Informe: LM-PIG-10-2021

# Informe de la revisión del diseño del muro de retención del Proyecto Ampliación Ruta 32: desde el Puente Ricardo Saprissa al Barrio Socorro

INFORME FINAL

Figura 3. Perfil 2 establecido en el estudio de suelos

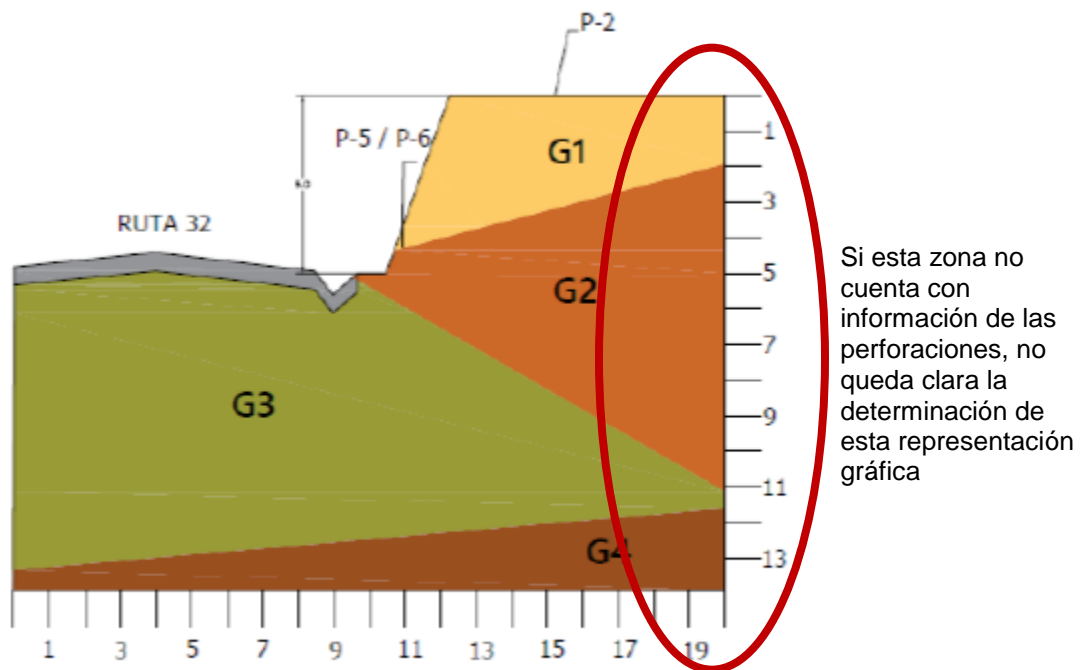
Con respecto al modelo geotécnico establecido para la zona, este se considera adecuado para la longitud investigada. Para extrapolar el uso de este modelo a lo largo del resto del proyecto, es importante considerar lo indicado en el párrafo anterior. Un aspecto que se desea señalar es respecto a la conformación final de las capas G2, G3 y G4 del perfil 2 presentado por la empresa Bel Ingenieros Consultores en su informe, ya que dada la información obtenida de las perforaciones P-2, P -5 y P-6 y su ubicación, no se logra visualizar la representación que se le está dando en el modelo. Dado que este modelo es la base para el establecimiento del modelo geotécnico mostrado por la empresa HSolis en el diseño de los muros de retención, se considera recomendable solicitar la aclaración correspondiente.

Figura 4. Correlación realizada para determinar el ángulo de fricción

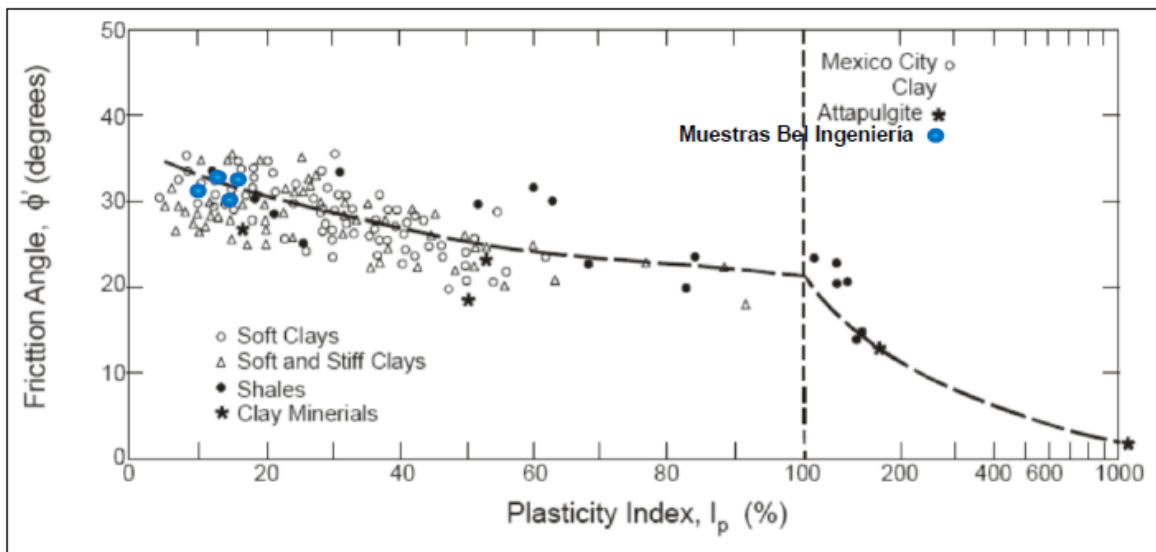
Con relación a esto, no se tiene claro cómo se ubican estos puntos azules de las muestras de Bel en la gráfica, pues en el informe LAB-GEO-001, específicamente en el apartado 4.3.2, solo se muestran resultados del índice de plasticidad de dos muestras la B y la C, y como se mencionó anteriormente, no es evidente la correlación entre las capas A, B, C y D, con las unidades geotécnicas establecidas para el modelo. Por lo tanto, parece que no existe la información necesaria para establecer la correlación de estas cuatro unidades geotécnicas para determinar el ángulo de fricción. Se recomienda solicitar la justificación al respecto.

Figura 5. Modelo geotécnico establecido por la empresa HSolis

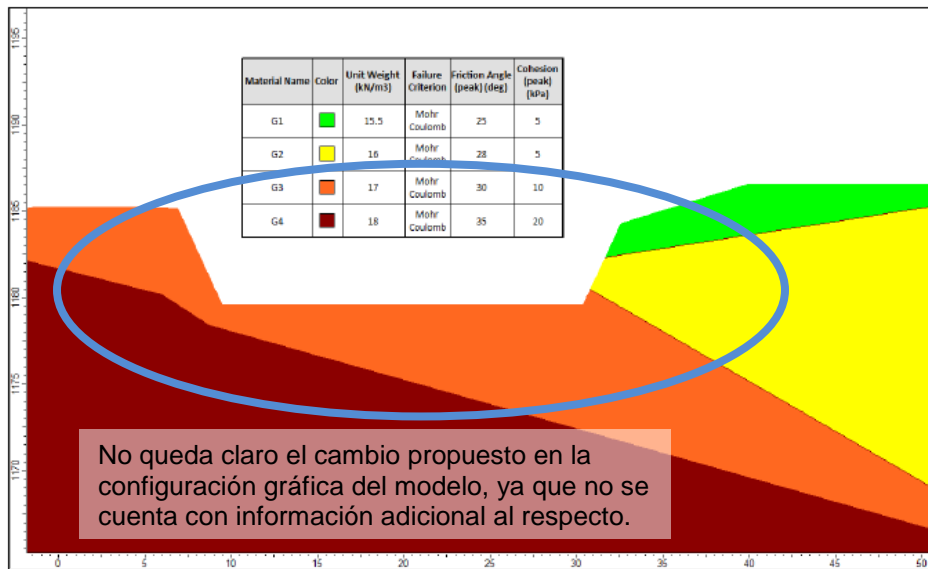
Por último, a pesar de que el modelo geotécnico es muy similar al establecido en el informe LAB-GEO-001 de Bel Ingenieros Consultores, se observan que también se hicieron suposiciones de la distribución de los materiales. En la Figura 5 se muestra el modelo geotécnico utilizado por HSolis, con las observaciones correspondientes. Igualmente es importante solicitar esta aclaración.
